ED-MONITOR-156C

产品变更通知

by EDA Technology Co., Ltd

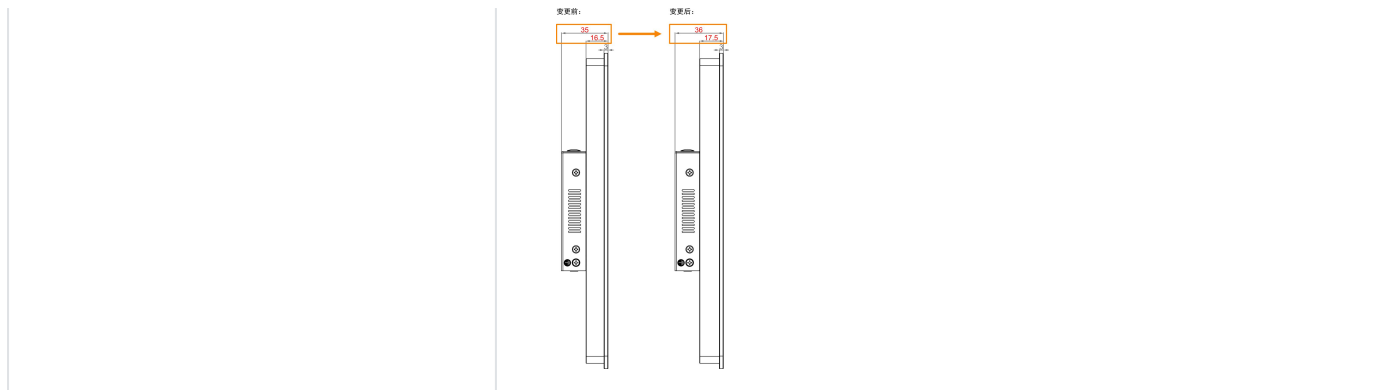
产品结构升级

变更点	说明
LCD屏框厚度增加1mm	对LCD屏框结构进行了优化设计，以预留更充裕的内部走线空间。 - LCD屏框厚度：由16.5mm调整为17.5mm。 - 产品总厚度：由35mm相应调整为36mm。
